SERVICE-INFO

Napotek za vgradnjo preusmerjevalnih valjev 532 0158 10 in 532 0189 10

Slika 1: 532 0158 10 (stara različica)

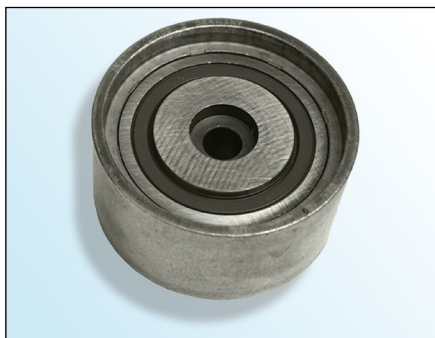
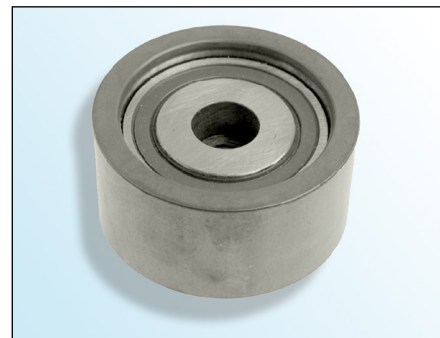
Preusmerjevalni valj **532 0158 10** je zamenjal **532 0189 10**.

Preusmerjevalni valj **532 0158 10** je treba montirati z inbus vijakom z dolžino navoja **40 mm**.

Preusmerjevalni valj **532 0189 10** je treba montirati z inbus vijakom z dolžino navoja **30 mm**.

Uporaba napačnega vijaka lahko poškoduje motor!

Za vgradnjo napenjalnega valja **je treba** uporabiti vijak, ki je priložen v embalaži.
